IZMJENE I DOPUNE PPUG METKOVIĆA

Izvešće o javnoj raspravi

o Prijedlogu izmjene i dopune Prostornog plana uređenja Grada Metkovića

D5 - osnovoškolska i srednjoškolska (fotografija u prilogu) nije moguća gradnja predmetnih građevina iz sljedećih razloga:

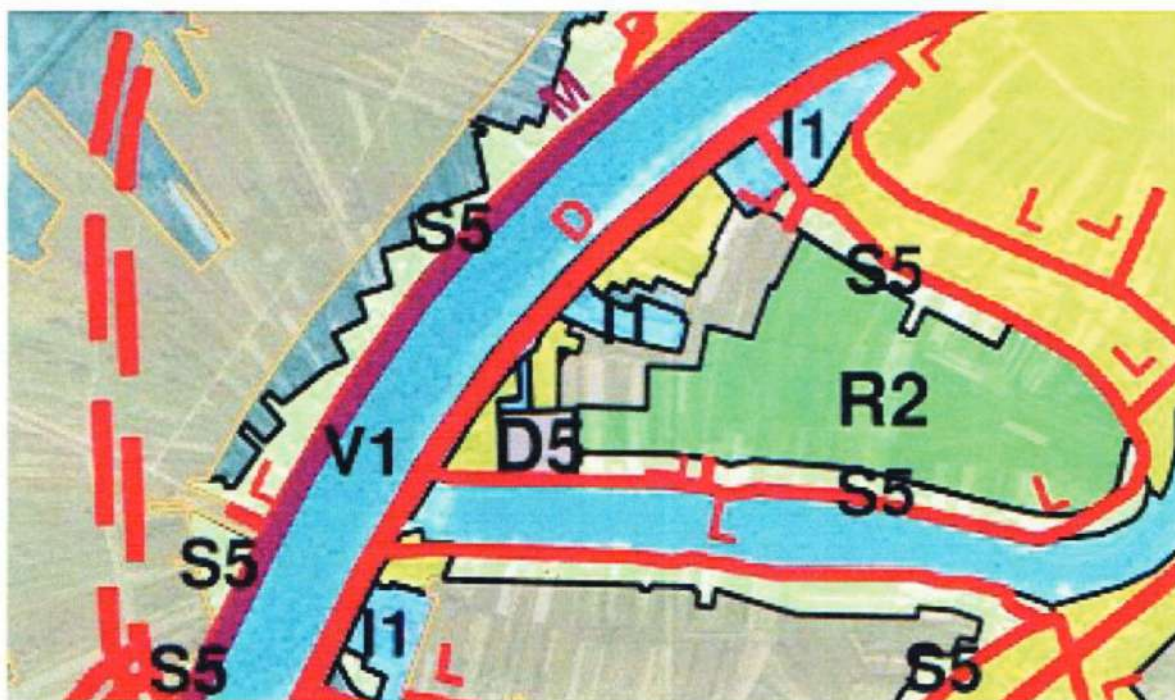
1. Lokalna prometnica kojom se pristupa zoni D5 nema potrebnu širinu (5.0+1.6m)
2. Kriterij u kojem najmanja površina građevne čestice iznosi 25-50 m² po učeniku nije jasno definiran.

- omogućiti način spajanja zone D5 na postojeću prometnicu
- minimalnu površinu građevne čestice definirati sukladno važećem Normativu dimenzioniranja prostora Osnovnih škola u RH iz 2022. godine.

Prihvaćanje primjedbe zahtijevalo bi ponavljanje javne rasprave sukladno članku 104. Zakona o prostornom uređenju. Ponavljanjem javne rasprave, postupak izrade Plana produžio bi se do te mjere da bi se ugrozila realizacija strateškog projekta Grada - izgradnja škole, zbog kojeg su ove Izmjene i dopune Plana primarno i pokrenute. Također, ugrozilo bi se i ispunjenje ugovorne obveze u okviru javnog Poziva Izrada prostornog plana nove generacije putem elektroničkog sustava „ePlanovi“, obzirom da je izrada Plana financirana je iz Nacionalnog plana oporavka i otpornosti 2021.-2026. (NPOO). Podnositelju se predlaže da podnese zahtjev za iduće izmjene i dopune Plana.

Povijesna graditeljska cjelina naselja Metković

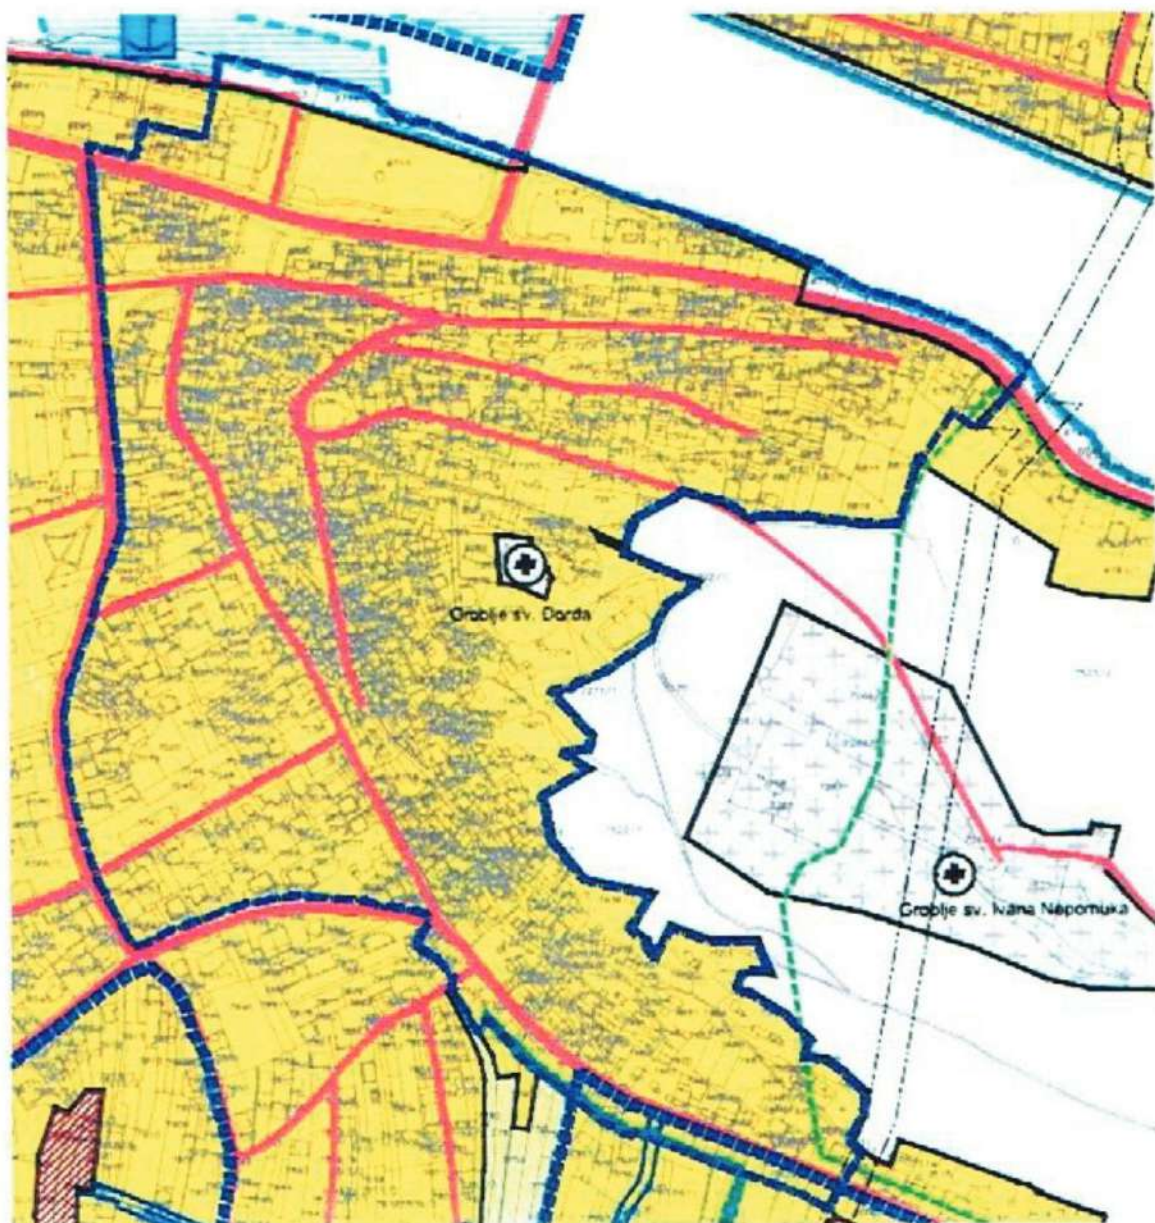
Označen je dio starog dijela naselja Metković kao povijesna graditeljska cjelina naselja Metković

Označeni dio predstavlja povijesnu graditeljsku cjelinu – stari dio grada Metkovića.

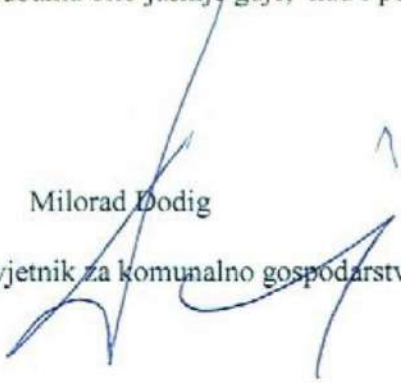
Iz ovako formuliranog teksta nije dokraja razvidno je li moguće graditi novu građevinu u ovoj zoni na zatečenim parcelama koja ne udovoljavaju površini ali je **moguće izgraditi funkcionalnu građevinu koja se uklapa u parametre okolnih građevina. (izgrađenost, visina, insolacija, pristup, udaljenost itd .**

Predlažem da se jasnije i bez dvojbenih tumačenja omogući nova gradnja u ovim džepovima.

Prijedlog Plana već daje odredbu da se na postojeću prometnu površinu manje širine od one propisane Planom, koja se zbog imovinsko-pravnih odnosa, reljefnih karakteristika i postojeće izgradnje ne može proširiti, dozvoljava priključenje niskih i srednjih građevina. Lokacijski uvjeti za prometne površine minimalno su korigirani (u pravilima provedbe oznake S5a, S5b, S5c, M4a i M4b, točkama 12. i 13.) kako bi bila jasni i nedvojbni.

Prijedlog

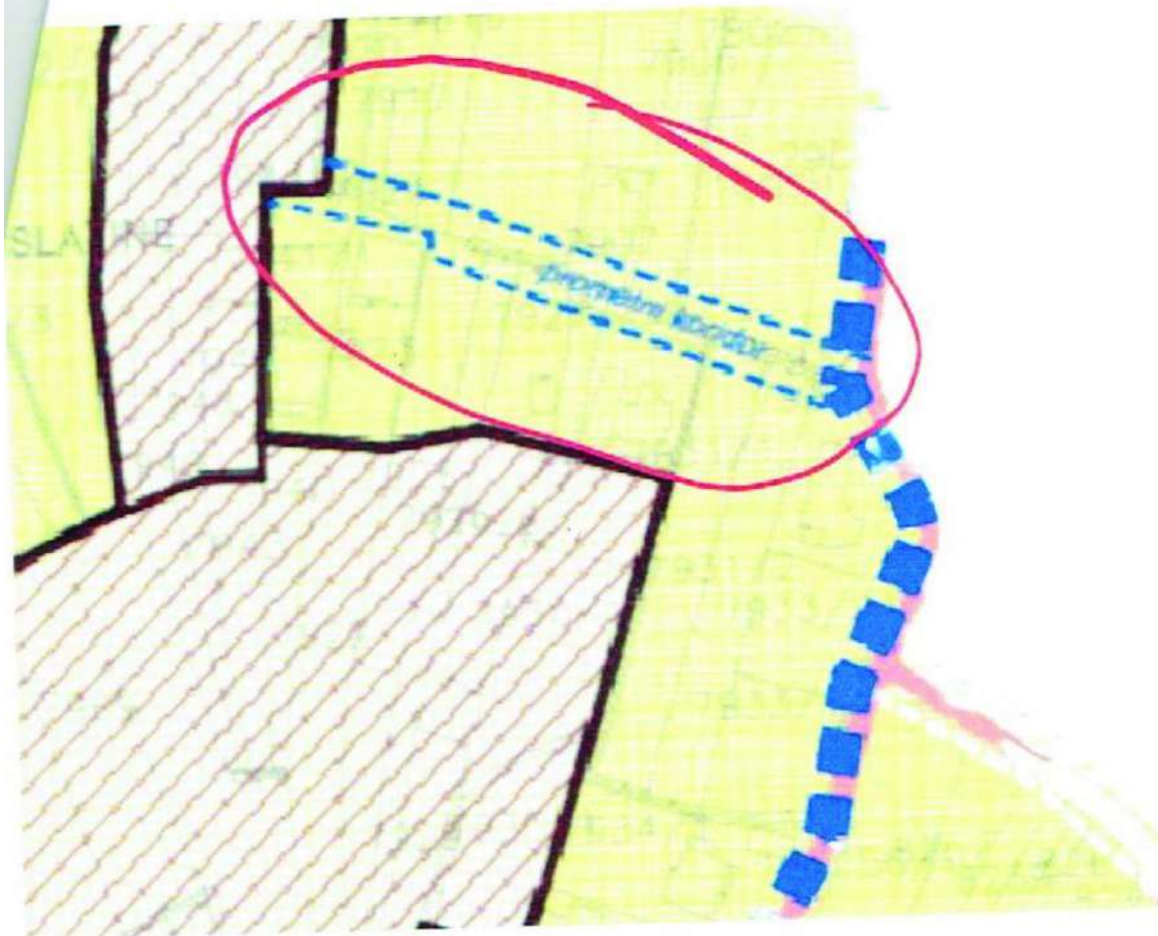
Prometnica je preuska i u Slatinama kao i uz ovu prometnicu je potrebno praviti nogostupe, a ne dozvoljavati gradnju stambenih i višestambenih objekata bez obveze pravljenja nogostupa.

Grad se treba širiti planski i hortikulturno i sa minimumom poštovanja i obveze Grada za sigurnost prema pješacima i djeci.

Kada auto udari na takvoj prometnici dijete, tko odgovara što dijete nema nogostup?
Dva auta se normalno ne mogu mimoći cijelom dužinom od Platana pa do planiranog proširenja Ducinovci 1.

Predmetna prometnica planirana je s koridorom od 7 m, kako bi se rezervirao prostor i spriječilo daljnje smanjenje širine ulice. Za cijeli neuređeni dio građevinskog područja naselja Metković - Dučinovci određena je obveza izrade urbanističkog plana uređenja koji će odrediti sve prometne površine i ostalu infrastrukturu i bez kojeg nije moguće graditi na predmetnom području.

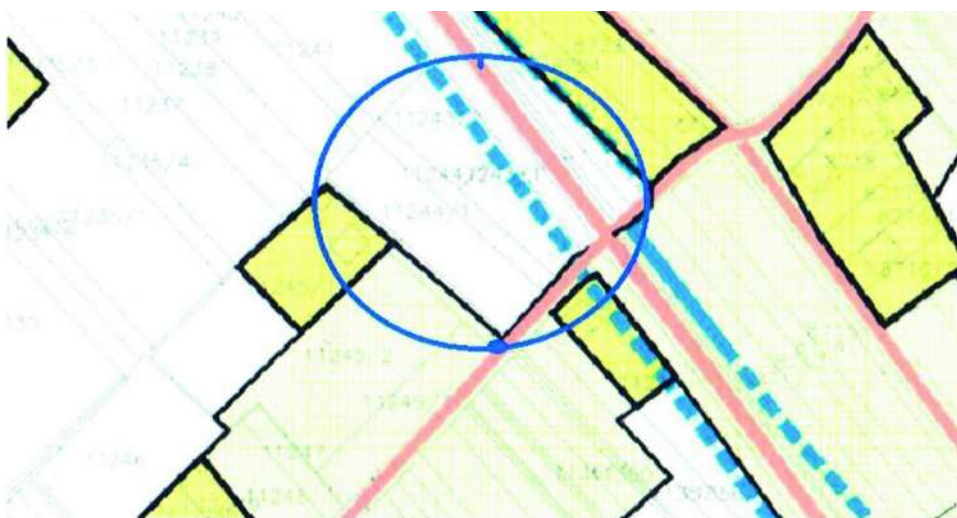
Propustom- previdom u Izmjenama i dopunama PPU-a grada Metkovića k.č.11244/ i k.č. 11244/2 ispuštene su, odnosno brisane u grafičkom prilogu PPU-a donešenoga 25. veljače 2015. godine (N.G. 1/15).

Molim da ispravite propust i uvrstite predmetne čestice u građevno područje u kojem su i bile. Napominjem, sjeverna granica k.č.11244/ i k.č. 11244/2 treba biti definirana na način da bude usporedna sa sjevernom granicom susjedne k.č. 11245/1.

Podnositelju je u sklopu posebne obavijesti poslana tablica sa prikazom širenja građevinskog područja. Građevinsko područje naselja se ovim izmjenama i dopunama Plana proširilo na samo nekoliko mjesta obuhvaćajući čestice u privatnom vlasništvu sa postojećim građevinama. Ovim Planom nisu se određivale površine za sunčane elektrane. Gradnja izvan građevinskog područja nije predmet ovih Izmjena i dopuna Plana.
